## BAB VI

### EVALUASI DESAIN

Gambar 6.1 Desain Awal Sirkulasi Masuk Kendaraan

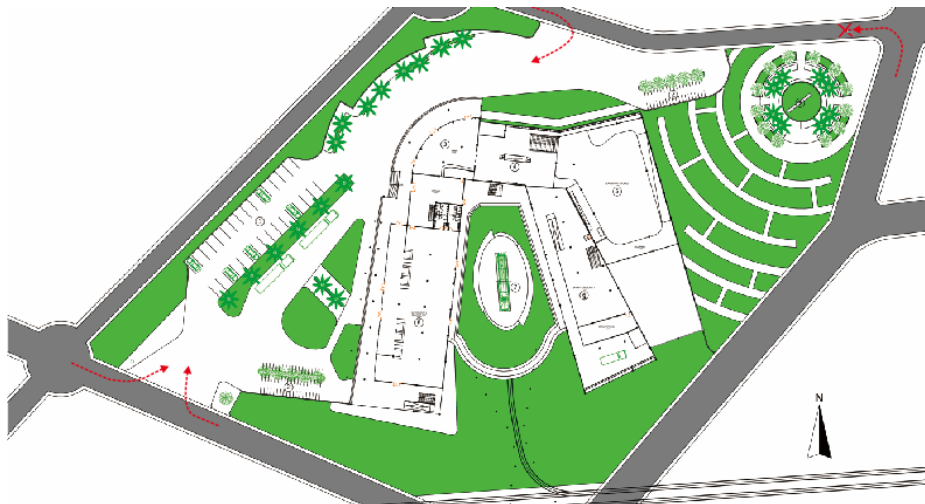
Berdasarkan hasil evaluasi yang diperoleh, bahwa desain pintu masuk dari arah Selatan lebih sempit dibandingkan dengan bagian Utara, sedangkan pada bagian Selatan memiliki jalur kendaraan dua arah, sehingga menyebabkan penumpukan kendaraan yang masuk dari arah selatan. Untuk itu desain pintu masuk dari arah Selatan lebih dilebarkan untuk mempermudah keluar masuk.
